ANNEXES

- Tableau d'analyse
- Dessin 1 : Assemblage à sifflet des chevrons au droit de la panne
- Dessin 2 : Liaison des chevrons avec la sablière par clouage sans entaille (Simple clouage)
- Dessin 3 : Liaison des chevrons avec la sablière avec entaille (Etat actuel)
- Dessin 4 : Liaison des chevrons avec la sablière avec entaille (Recommandé)
- Dessin 5 : Aboutage sablière (Etat actuel)
- Dessin 6 : Aboutage sablière (Recommandé)

1 Aboutage de chevrons Assemblage à sifflet des chevrons au droit de la panne

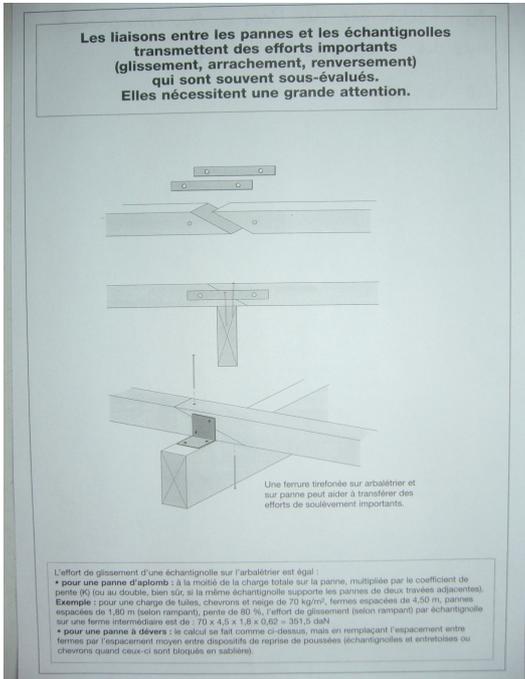
Constat	RISQUES	SUITE	
Chevrons – Pose			<ul style="list-style-type: none"> - Ecart de feu : Les pièces de charpente sont au contact des conduits de fumée. - Pose des chevrons : Reposent sur leur face la plus large 	<ul style="list-style-type: none"> - Cette situation, en période de chauffe peut provoquer l'échauffement des pièces de bois et ce faisant être la cause d'incendie. - Ainsi posés les chevrons exposent la charpente à un risque de gauchissement. 	Démontage
			<p>Obligations :</p> <ul style="list-style-type: none"> - Distance entre l'intérieur du conduit et une <u>pièce de charpente</u> : 16 cm - Distance entre l'intérieur du conduit et une <u>huisserie</u> : 7 cm - Les chevrons doivent être posés « de champs » c'est-à-dire reposant sur la plus étroite des faces afin de mieux contrarier leur tendance à la flexion. 		
Chevrons -			<ul style="list-style-type: none"> - Certaines pièces provenant de l'ancienne charpente (chevrons) ne font pas la longueur du rampant et ont été posés par conséquent bout à bout (juxtaposées apparemment par endroit) ou avec un chevauchement, - On constate que les abouts amont des chevrons en chevauchement sont coupés à raz du nu de la panne. 	- Glissement du chevron	Démontage Contrôle assemblage des chevrons Voir dessin 1 en annexe, page : 5

<p>Obligations : La pose bout-à-bout est fortement déconseillée sauf à recourir à un assemblage à sifflet des chevrons au droit de la panne. Le chevauchement est en général préférable car il garantit une surface d'appui sur la panne maximale. La longueur horizontale de l'assemblage doit être égale au moins à 1 fois et ½ la hauteur des pannes ET l'about des chevrons doit dépasser de 0,05 m (DTU 31.1, Article 6.3.8).</p>		
Isolation thermique			<ul style="list-style-type: none"> - On constate la mise en place de la structure destinée recevoir le faux-plafond alors que par endroit l'isolation manque. - L'irrégularité de l'entraxe des chevrons rend difficile la pose de l'isolation, car elle induit le découpage parfois des bandes d'isolant d'une largeur standard de 0,60, - Epaisseur de l'isolant de 4,5 cm alors le devis initial prévoyait 20 cm. 	<ul style="list-style-type: none"> - Pertes thermiques : La discontinuité de l'isolation rend cette dernière inefficace - Impossibilité de disposer du crédit d'impôt conditionné à la mise en œuvre réelle d'une épaisseur assez conséquente d'isolation en sous-toiture. 	- Dépose de l'isolation munie d'un par vapeur - Fourniture et pose du complément d'isolation

3 Chevron/Sablière Liaison sans entaille par simple clouage (Etat actuel)

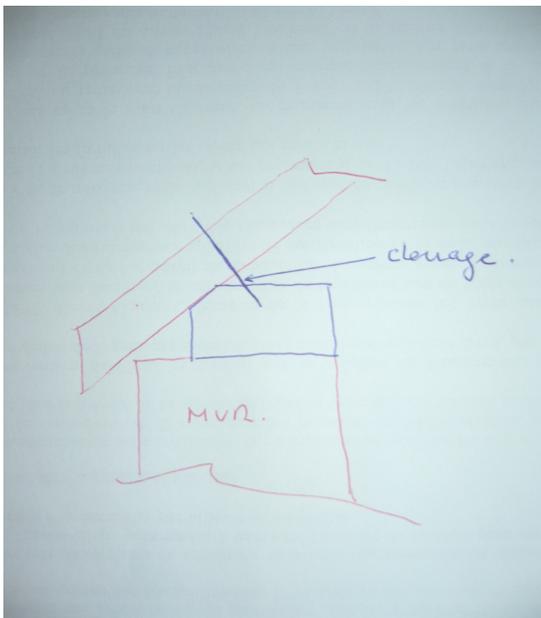
<p>Obligations : Les caractéristiques des isolants minces réfléchissant sur 2 faces imposent généralement une parfaite étanchéité du volume intérieur après la pose ce qui induit une parfaite continuité au droit du faîtage, des pignons et de la gouttière.</p>		
Panne sablière			<ul style="list-style-type: none"> - Il a été procédé au clouage des chevrons sur la sablière de façon grossière et inappropriée. - L'aboutement des tronçons de sablières semble avoir été fait par simple juxtaposition avec un renfort par une plaque vissée qui ne garantit ni l'immobilisation de la sablière ni un bon transfert de charge au mur – Dessin page 6). - L'assemblage des tronçons de sablière par un « plat d'accouplement » (plaque perforée) n'a pas été effectué au droit d'un appui 	<ul style="list-style-type: none"> - Arrachement de la toiture par effet venturi en cas de fort vent. - Cisaillement (Rupture) de la sablière.. - Soulèvement de la sablière qui d'autre par peu plier au droit du raccord. 	- Dépose et repose des chevrons et de la sablière Voir dessin en annexe, page : 5, 6

<p>Assemblage & Clouages : Le clouage des chevrons sur la sablière doit se faire au point de contact entre les 2 pièces (Clous non visibles par conséquent – Dessin 2 et 4 page 5). Les aboutements de pannes se font sur appui par un assemblage à enture plate dite « à mi-bois (Dessin 6 page 6). Un renfort pas plaque vissé est admis afin d'éviter le soulèvement des pièces assemblées.</p>		
NOTA	<p>Point non contrôlés :</p> <ul style="list-style-type: none"> - Fixation de la sablière au mur d'encuvement : Ancrage par boulon/ Queue de carpe ou similaire (Hors du cadre de l'étude) - Recherches de ferrailage/ Chainages par sondage (Hors du cadre de l'étude) <p>Les remarques n'ont pas valeur de prescriptions. Elles ont pour but de permettre d'évaluer le préjudice subi par Mr. PATHIVEL et indiquent les principes généraux à respecter pour être en conformité avec les règles de l'art ou les documents techniques unifiés (DTU)</p>
